2023年10月4日15:00～MF委員会 #7

G58スプリットティ接合部

梁: H-588×300×12×20(SS400)
柱: H-500×300×16×25(SN490)

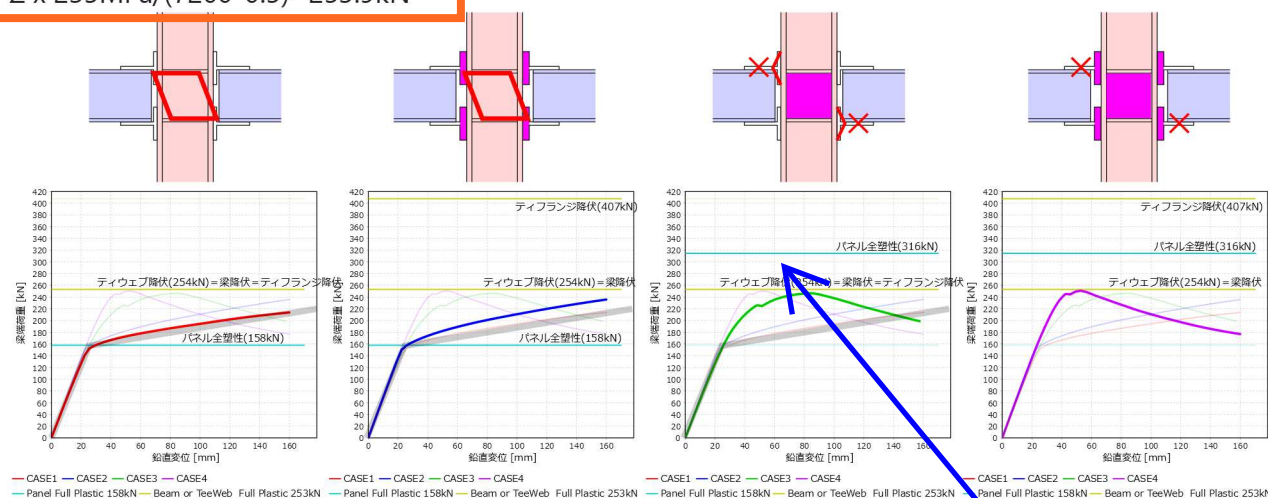
パネル全塑性耐力で決められる。
ただし、ティ耐力はその1.5倍は必要。

(梁耐力ほどは耐力を取れないが)
繰り返し変形能力を確認すれば、既
往設計に準じた設計ができる。

パネルを強くすれば、最大
耐力は増加するが、
ティの2/3程度から剛性が
低下する。

最大耐力は向上できるが、
短期としては2/3程度に
抑える必要がある。

ティ（フランジ）を強くす
れば線形範囲は増えるが、
最大耐力に達すると即座
に劣化（破断）する。

最大耐
力が、ティウエ
ブの降伏耐力ま
で到達していな
い点をご確認く
ださい

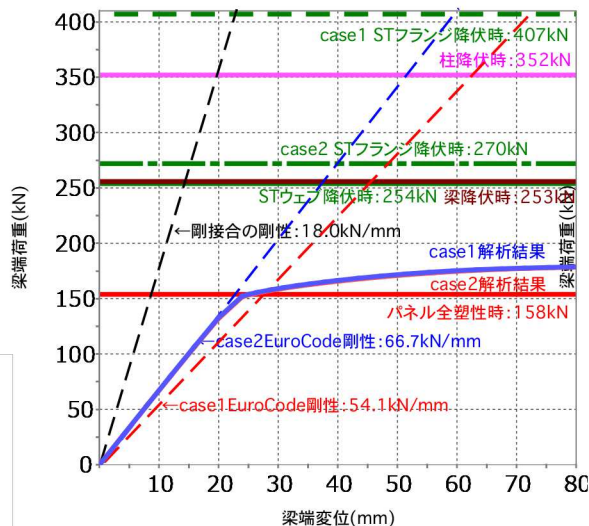
そもそも、
片側4本打ちのディテールつ
て、ありなのかわかんない

ティフランジの板厚に対して、柱フランジは1/2ぐらいになっているので、別途補強がいるかもしれない。ちょっと柱側の検討はやっていません、といいますか現在Eurocodeで式探しています。

この部分がスプリットティの設計です。

一応なんとなく
レンチが入るよ
う設計していま
す。

(a)2023年7月3日受領版

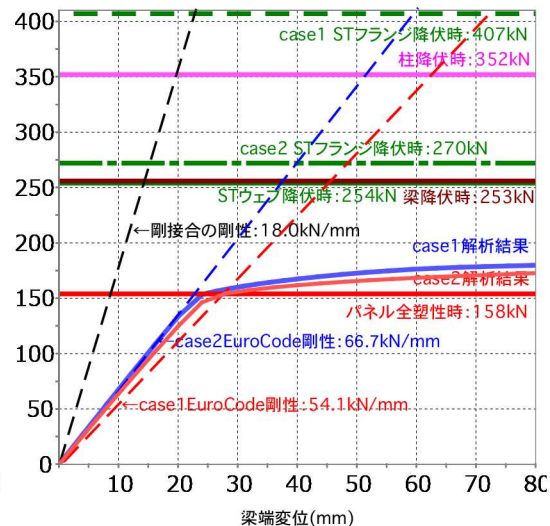
(a)2023年7月3日受領データから作成しましたFEMとの比較です。これは、ボルトがF10TorSHTBの違いだけでしたので、上記の接合部ディテールの違いを十分に反映されていません。

(b)2023年8月18日_杉本先生から受領しましたデータを使用しました。FEMモデルはスプリットティの板厚やボルト径などモデル反映していただきました
